## 改善箇所説明図

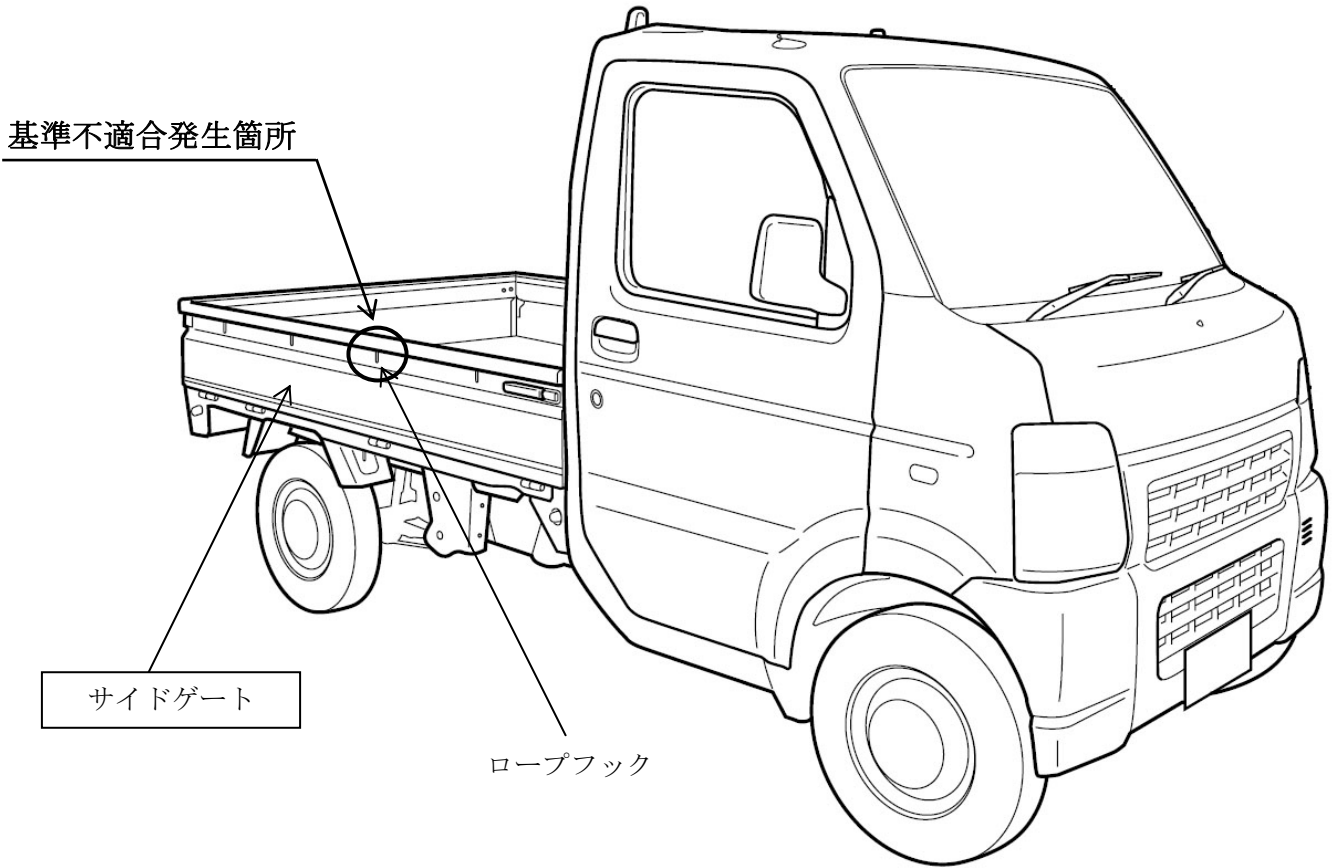
右側サイドゲートのロープフックの溶接が不適切なため、サイドゲートとの溶接強度が不足しているものがある。そのため、使用過程で当該フックが脱落し、最悪の場合、積載物が落下するおそれがある。

全車両、右側サイドゲートを点検し、対象となるものはサイドゲートを良品と交換する。
